## KY-PZ100B/W ファームウェアアップデート(V0103)について

追加・変更された機能や表示変更についてのお知らせです。「取扱説明書」とあわせてお読みください。

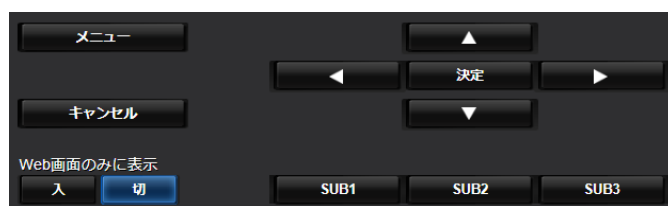
■タリーの“Preview”表示に対応しました。

[ System. . . ] → [ Tally Lamp ] が“External”の場合に「RM-LP100」などの外部機器制御で以下のように表示します。

“Preview Tally”受信時は、SDI/HDMI/ライブビュー画面に **PVW** を表示し、タリーランプは“緑”に点灯します。

“Program Tally”受信時は、SDI/HDMI/ライブビュー画面に **PGM** を表示し、タリーランプは“赤”に点灯します。
